Van: [redacted]
Verzonden: dinsdag 8 september 2020 12:36
Aan: [redacted]
CC: [redacted]; [redacted]; [redacted]
Onderwerp: RE: opnames grimburgwal
Bijlagen: inspectie--risicogebied.pdf; RE: BVO GBW0104

Van: [redacted]
Verzonden: vrijdag 4 september 2020 08:36
Aan: [redacted]
Onderwerp: opnames grimburgwal

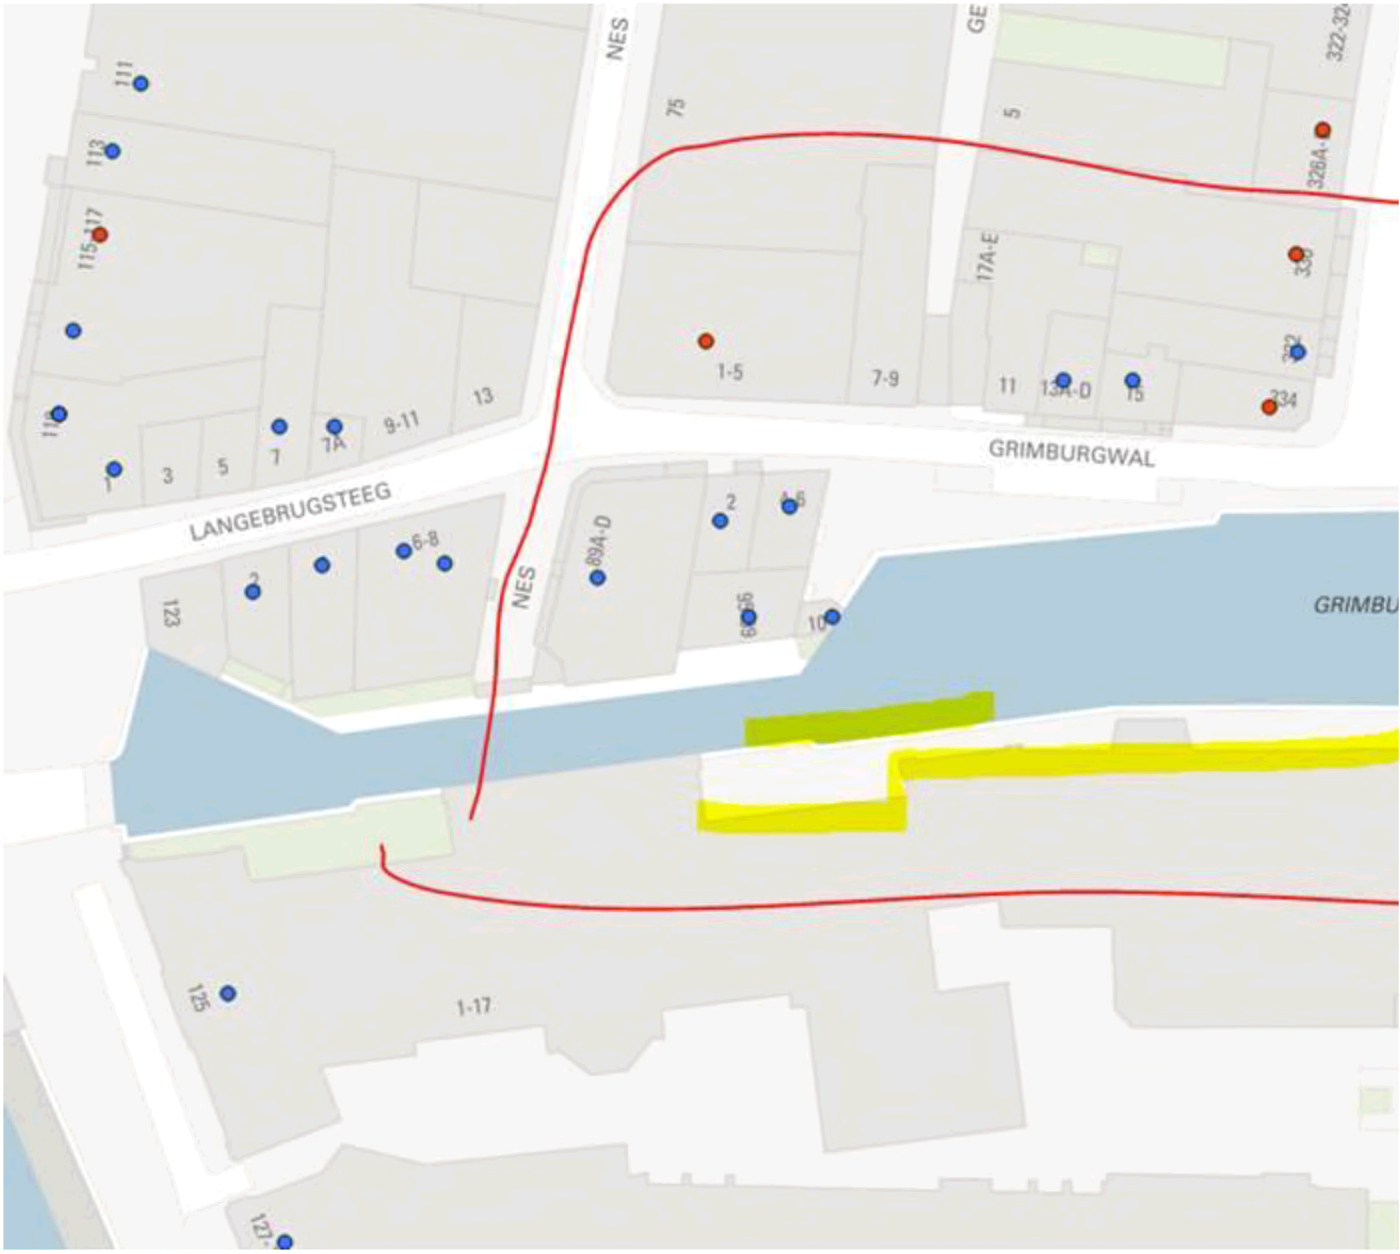
Hoi [redacted], het niet zo'n fraaie schets maar ik zou van de panden binnen de rode lijn een vooropname maken en op de gele gearceerde delen op de gevel, brug en kade meetpunten plaatsen. Als de damwand nog verder richting het oosten gaat moet je mogelijk ook nog panden Oudezijds Achterburgwal 229, 231 en 235 meenemen in de vooropname.
